Prot. U 0035 - 14.06.2019

Procedura di verifica di assoggettabilità a VIA ai sensi dell'art. 19 del D.Lgs 152/2006

Aeroporto Internazionale di Napoli – Aggiornamento Masterplan 2023

Procedura di verifica di assoggettabilità a VIA ai sensi dell'art. 19 del D.Lgs 152/2006
Aeroporto Internazionale di Napoli – Aggiornamento Masterplan 2023
Proponente:– ENAC

Immagine 1 - Le rotte di atterraggio e decollo su Napoli

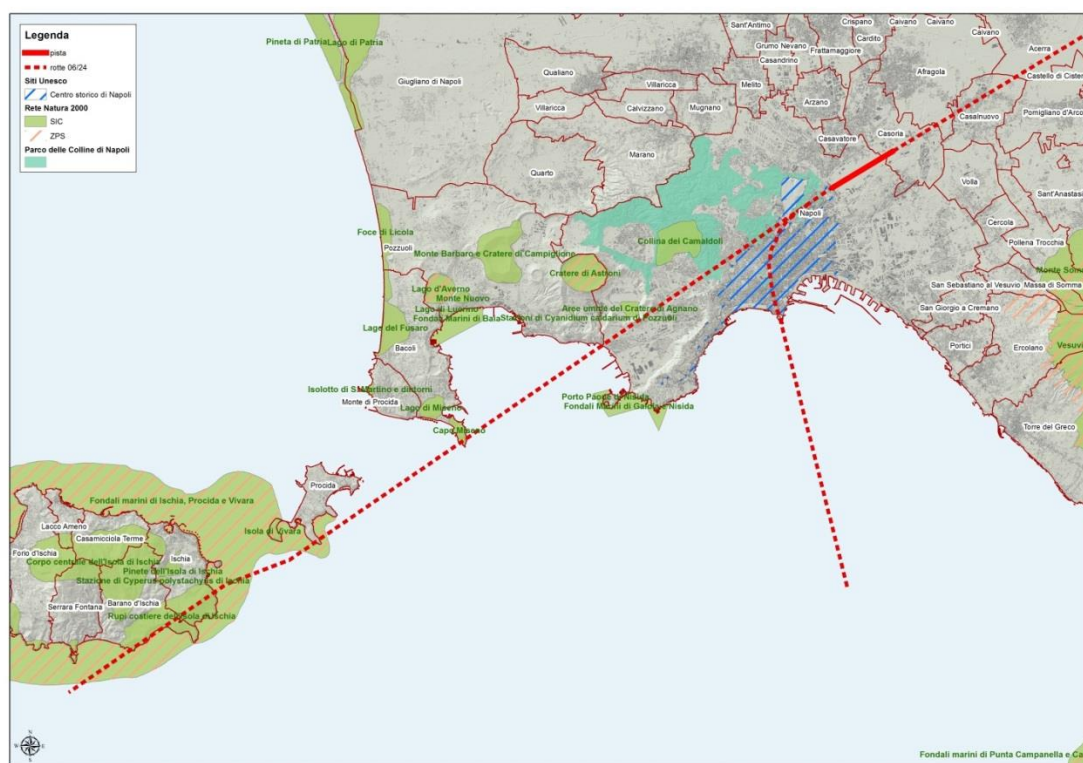
Al fine di poter correttamente valutare gli impatti sulla componente rumore, si allega a questo documento la scheda relativa ad una delle rotte di atterraggio su 06 pubblicate sul sito dell'ENAV ([Allegato A](#)) e si illustra nella Immagine 1, di seguito pubblicata, l'interazione delle rotte con la città e la presenza delle aree naturali protette.

Sorgente aeroportuale. Si chiede in primo luogo che la valutazione degli effetti e degli impatti debba essere ampliata includendo tutte quelle aree interessate dal sorvolo degli aeromobili, sia in decollo che in atterraggio, ponendo particolare attenzione agli atterraggi da S-O (pista 06) e ai decolli verso S-O (pista 24) che impattano sulle aree urbane di Napoli densamente urbanizzate ed abitate, collocate a pochi chilometri dall'aeroporto, quali ad esempio il Vomero e l'Arenella.

Le caratteristiche di queste aree, ovvero la sensibilità acustica in funzione della popolazione e delle attività esposte, non sono state opportunamente analizzate, essendo sviluppati studi limitati al solo intorno aeroportuale che forniscono risultati solo parziali e quindi falsamente rassicuranti. Al fine di evidenziare quanto la problematica sia sentita, si allega (Allegato B) la nota protocollo n. 897696 del 16.10.2018 a firma del Presidente della V Municipalità del Comune di Napoli - Vomero Arenella - indirizzata al Sindaco del Comune di Napoli e relativa proprio all'inquinamento acustico prodotto nelle manovre di atterraggio su pista 06.

Le procedure antirumore rappresentate in figura 6-11 riguardano poi le sole manovre di decollo in direzione S-O (pista 24) e sono quindi palesemente incomplete.
